改善箇所説明図

<不具合の内容>

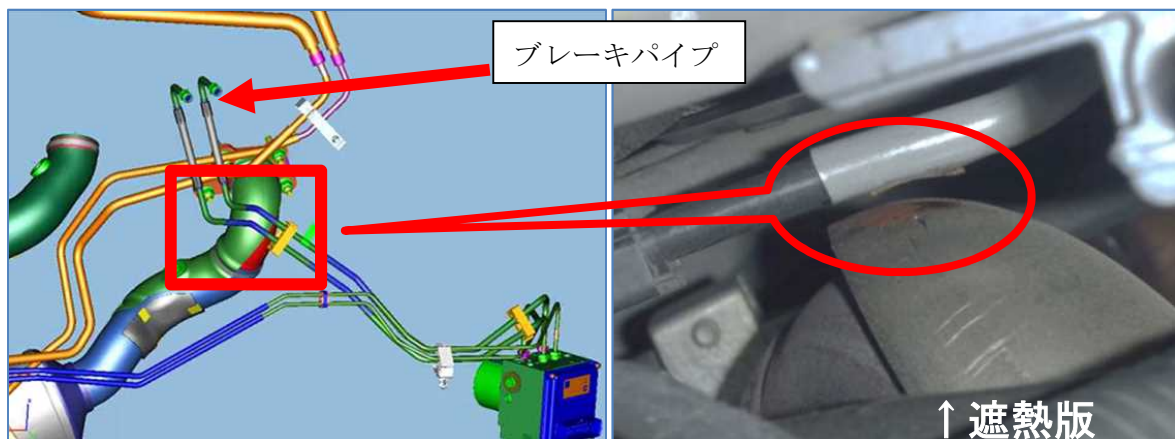
制動装置において、マスターシリンダからABSモジュレータバルブ間のブレーキパイプの配索が不適切なため、当該ブレーキパイプがエキゾーストマニホールドの遮熱板と接触していることがある。そのため、そのままの状態で使用を続けると、走行時の振動等によりブレーキパイプが損傷してブレーキ液が漏れ、警告灯が点灯し、最悪の場合、制動力が低下する。または、漏れたブレーキ液が高温の排気管等にかかり火災に至るおそれがある。

全車両、マスターシリンダからABSモジュレータバルブ間のブレーキパイプを対策品に交換する。

左ストラット部分に青色ペイントを塗布する。
